febi Conseil

Solution intégrale pour le Ford Mondeo 1+2!

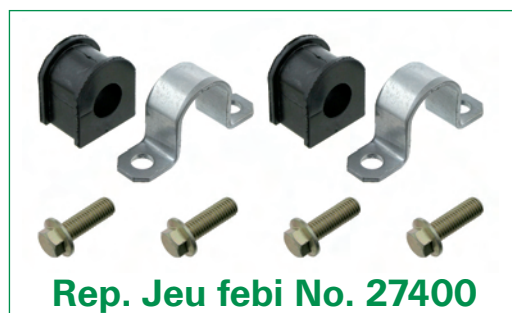
À la suite d'une modification apportée par le constructeur dans la fabrication du support des stabilisateurs avant, des problèmes sont survenus lors du montage de ces supports de stabilisateurs (febi 21855). En effet, la forme auparavant semi-circulaire est dorénavant droite, comme la pièce d'origine (voir photo 3 de la coupe du support).

Ce changement de forme oblige donc à remplacer également le collier de serrage (febi 27355). Pour une réparation dans les règles de l'art, il convient de toujours remplacer les supports de stabilisateurs deux par deux.

Rep. Jeu de supports de stabilisateurs avec collier de serrage febi 27400

Ce kit de réparation contient, outre les supports de stabilisateurs avec leur collier de serrage, également les vis de fixation dans une qualité de 10.9.
